О согласовании цветового
решения фасадов ПС

ООО «Риверсайд Девелопмент Лимитед» в ответ на письмо УП «Минскинжпроект» №15–1/5113 от 04.11.2024 и письмо УП «УКС Мингорисполкома» №18–08/8375Т от 11.11.2024 сообщает, что по результатам рассмотрения цветовых решений фасадов проектируемой ПС 110/20 кВ «Дрозды» необходимо доработать фасадные решения в соответствии с прилагаемым дизайн-кодом. Доработанные фасадные решения просим отправить на согласование дополнительно.

Приложение 1. Дизайн-код оформления фасадов ПС "Дрозды"

Примеры перфорации для использования

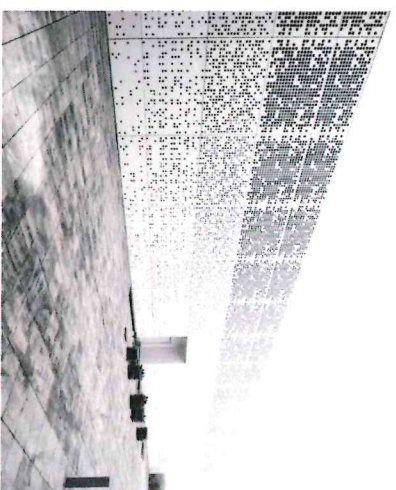
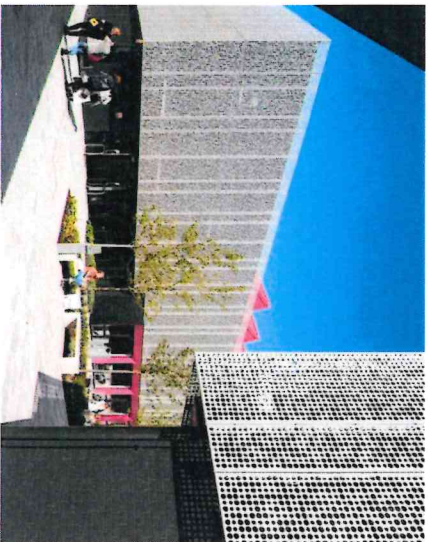
Для верхней часть здания использовать перфорированные навесные кассеты из анодированного алюминия

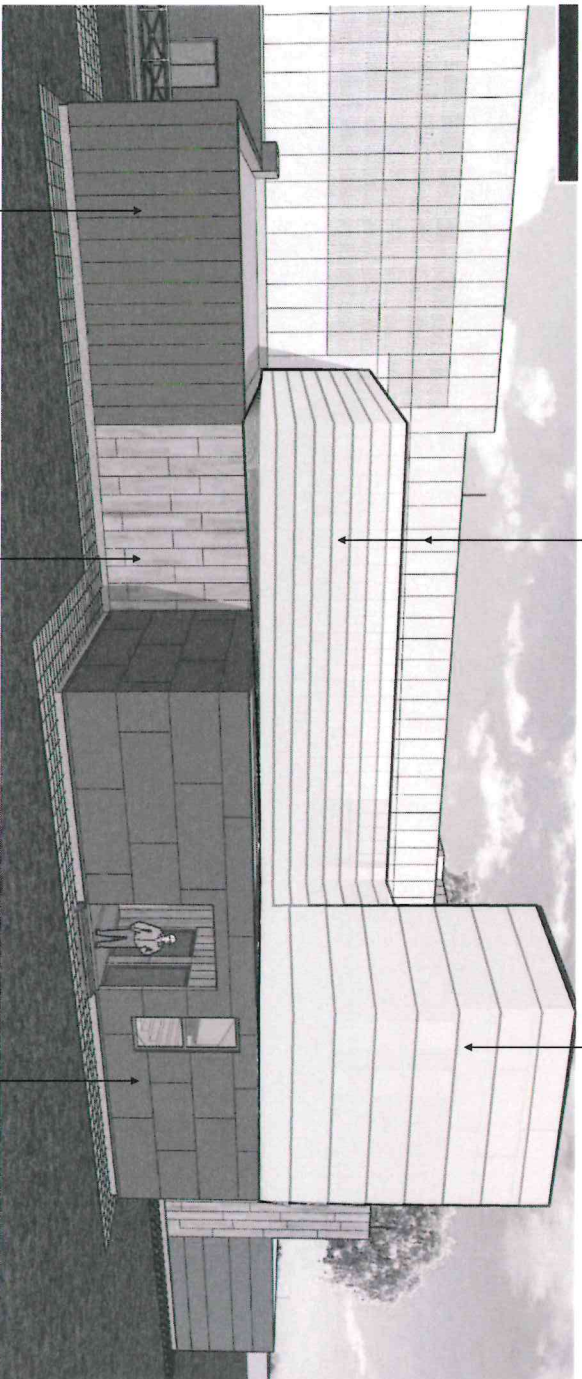
Горизонтальное направление раскладки кассет

Горизонтальное направление раскладки кассет RAL 7024

Горизонтальное направление раскладки кассет RAL 7024

Горизонтальное направление раскладки кассет без смещения RAL 7024

Исключить архаичную линейного типа. Предложить вариант локальной точечной минималистичной подсветки

Избегайте наклонных линий

Использовать два цвета. Графит RAL 7024 - 1 этаж. Металлик RAL 9006 - верхняя часть здания
